和泉公告

公告号: A22-003

Automation Organizer WindO/I-NV4 软件之修复

错误一览

图 2-1: 接收写/读请求失败

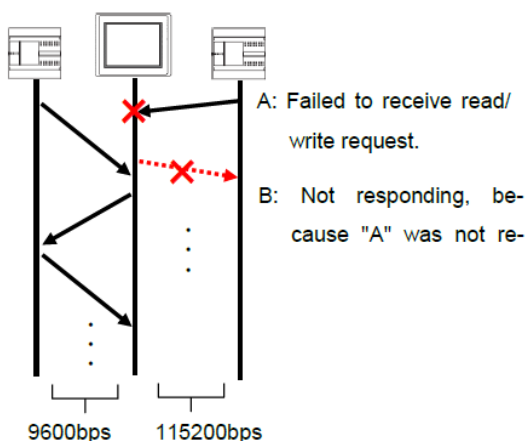
当触摸屏通过多个串口与外部设备通信时, 由于通信速度过快, 可能会导致串口接收外部设备传输的数据失败。

通信驱动为 Modbus RTU Slave, DM 连接(1:1)或 DM 连接(1:N):图 2-1

目前没有临时措施。请按照永久措施部分所写的那样做。

图 2-2: 接收来自 PLC 的响应失败

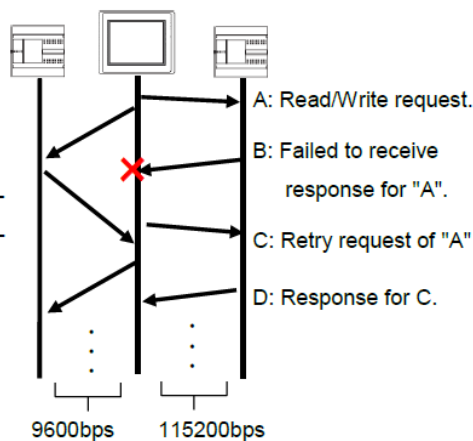
Modbus RTU Slave, DM 连接(1:1), DM 连接(1:N) 以外的通信驱动:图 2-2

图 2-3: 从 0/I 连接从站接受数据失败

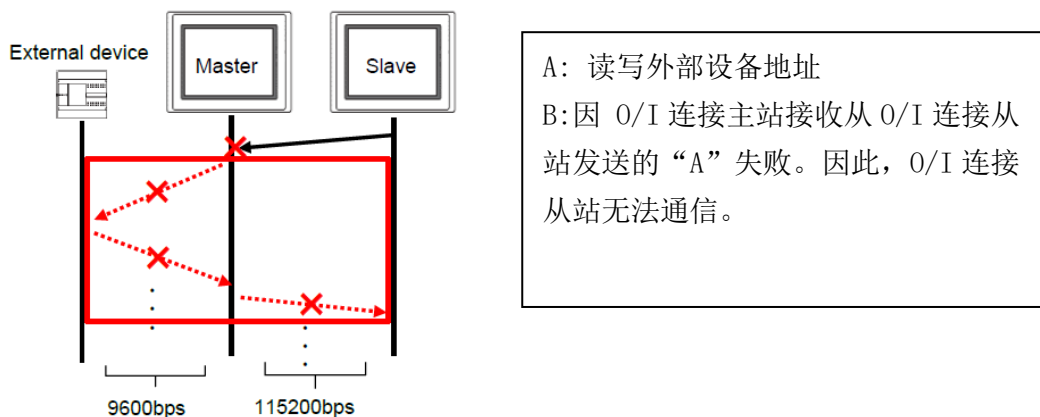
0/I 连接主站接收 0/I 连接从站发送的数据失败。因此，不会从 0/I 连接从站读取或写入外部设备地址。因此，0/I 连接的从站的动作将会变慢或停止。

图 2-4: 接收外部设备发送的数据失败(用户通信)

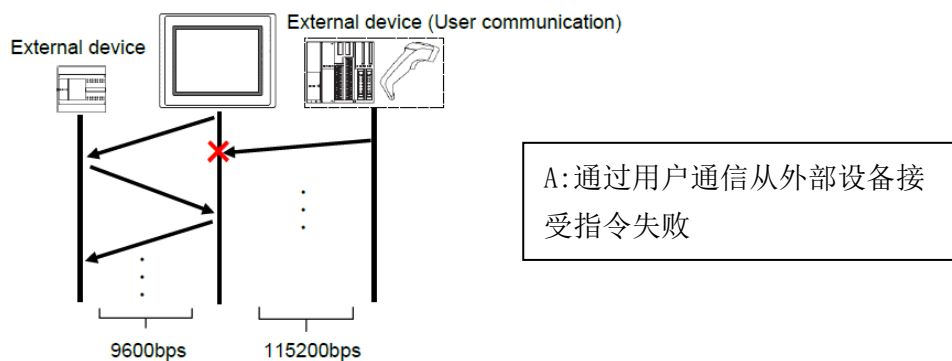
触摸屏接收外部设备发送的数据失败(用户通信)。因此,与接收数据相关联的操作不会执行

图 3-1: “数据设置”对话框

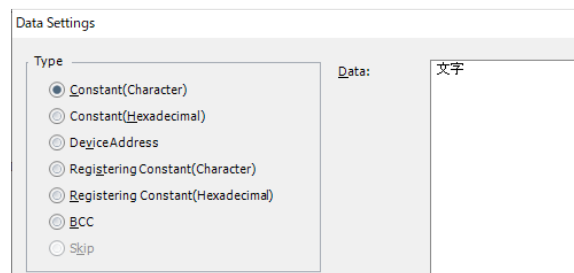
如果在用户通信的“数据设置”对话框的“常量(字符)”或“注册常量(字符)”中输入了多字节字符,并且下载了项目文件,可能会连续重启显示器。

选择“常量(十六进制)”并输入字符编码。

根据与显示器通信的系统选择字符集。

(例子)如果系统使用的字符集是“shift-jis”,想要输入“文字”时,输入“95B68E9A”。

图 4-1: 打开项目文件时的错误消息

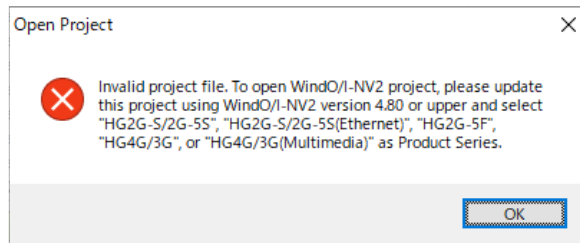
在 Windows 系统上修改文件名的英文大小写（例如，“abc.pn4”修改为“Abc.pn4”）后，使用比创建项目文件时的 WindOI-NV4 更新版本的软件打开时，会提示错误，无法打开项目文件。

不要改变项目文件名中的字母的大小写。相反，而是将项目文件的名称更改为另一个名称。

(例子) 改变“abc.pn4”到“abcde.pn4”。

图 5-1: 通信驱动设定

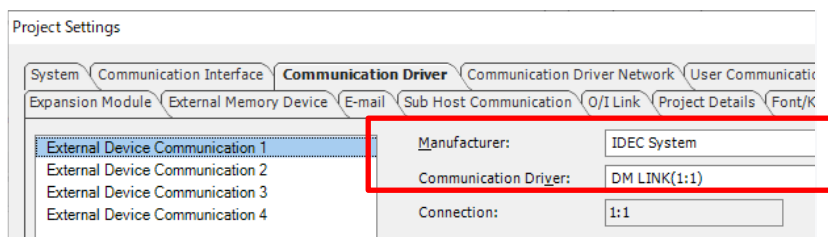
假设在“项目设置”对话框和“全局脚本”对话框中设置了相同的外部设备地址。如果修改了外部通信驱动程序，“全局脚本”对话框中的“触发条件”设置会被删除。

没有临时对策, 请按照永久措施对应。

图 5-2: 系统区设定

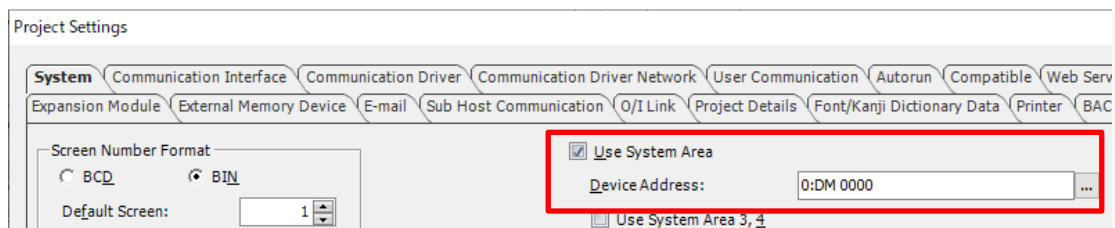
以上设置完成后, 如果更改通信驱动设置, 选择“IDEC”为“制造商”, 选择“MICROSmart (FC6A) (RS232C/485)”为“通信驱动”, 则会删除“全局脚本设置”中的“触发条件”。
